10/76

Juli 76

Neuerungen an Kreidler-Florett Mokick-Modellen

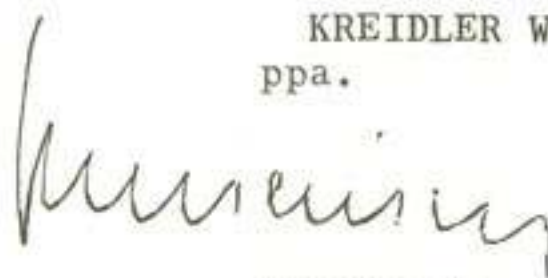
2. Gepäckträger, Hinterrad-Kotflügel, Sitzbank

Durch ein neues Styling des Gepäckträgers ergaben sich andere Gepäckträger-Befestigungspunkte. Daraus resultieren Veränderungen am Hinterrad-Kotflügel und an der Sitzbank. Die neuen Einzelteile Gepäckträger, Hinterrad-Kotflügel und Sitzbank sind gegen die bisherigen Teile nur austauschbar, wenn sie gemeinsam getauscht werden.
